INFORME DE CONTROL ESPECÍFICO N° 063-2024-2-4155-SCE

SERVICIO DE CONTROL ESPECÍFICO A HECHOS CON PRESUNTA IRREGULARIDAD A LA MUNICIPALIDAD DISTRITAL DE SAYÁN

"RENOVACIÓN DE LA RED DE ALCANTARILLADO Y CONEXIONES DOMICILIARIAS DE AGUA POTABLE EN EL (LA) CAPITAL SAN JERÓNIMO DE SAYÁN, PROVINCIA DE HUAURA, DEPARTAMENTO DE LIMA", CUI N° 2510893

Imagen n.° 04
Tubería de agua expuesta correspondiente a la Prestación Adicional de Obra n.° 02

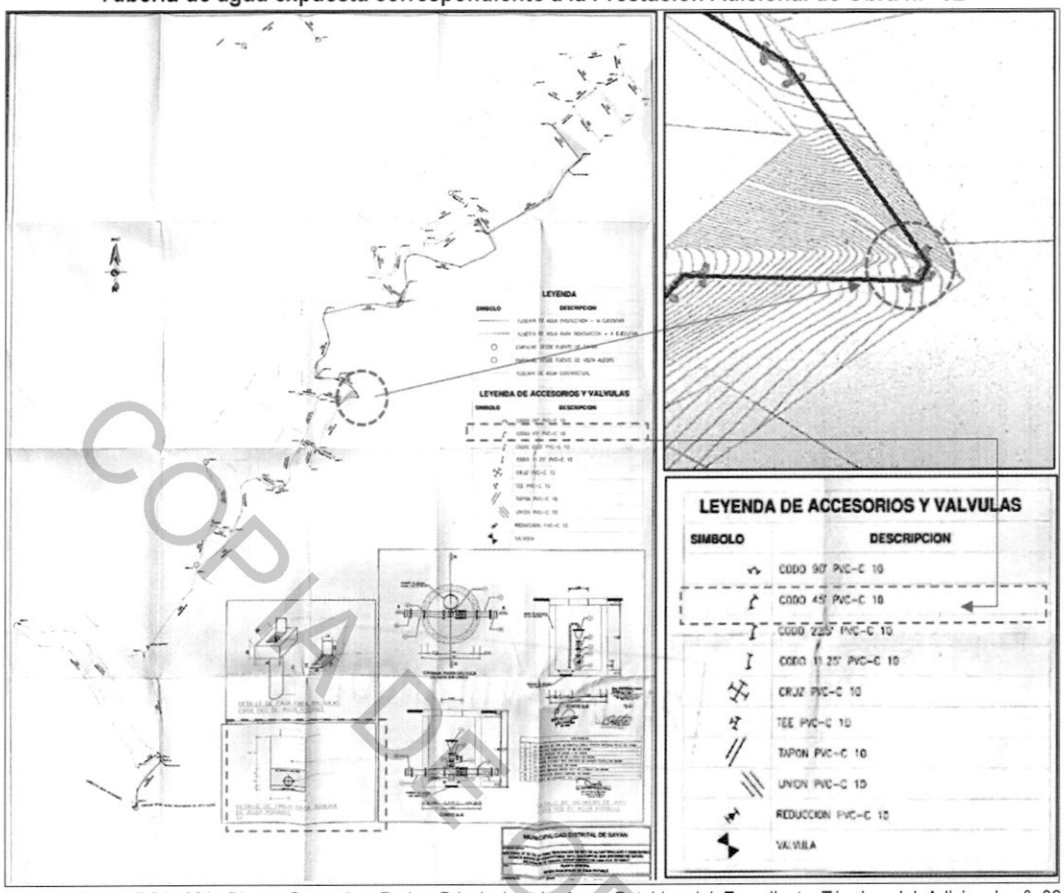
En virtud a ello, la Comisión de Control realizó una visita inspectiva a la Obra el 14 de octubre de 2024, tal como se evidencia en el Acta de Visita de Inspección n.° 001-2024-OCI/MPH-SCE-SAN JERÓNIMO **(Apéndice n.° 18)**, en donde se constató que parte de la tubería correspondiente a la red de distribución instalada para la Prestación Adicional de Obra n.° 02, se encuentra expuesta a

la intemperie, sin recubrimiento y se le ha practicado una curvatura, siendo deformada y perdiendo sus propiedades físicas, reduciendo la calidad y, por consiguiente, la vida útil de la tubería, el cual al ser puesto en funcionamiento se expondría a roturas explosivas, debido a que no soportaría la presión interna del agua, tal como se muestra en la imagen siguiente:

Lo mencionado anteriormente, se encuentra contemplado en el Plano PGA 201: Planta General – Redes Principales de Agua Potable, del Expediente Técnico de la Prestación Adicional de Obra n.° 02, aprobado mediante Resolución de Alcaldía n.° 178-2022-MDS/A de 26 de setiembre de 2022 **(Apéndice n.° 4)**, en donde se puede observar que se debió colocar dos codos de 45° PVC, C-10; tal como se muestra a continuación:
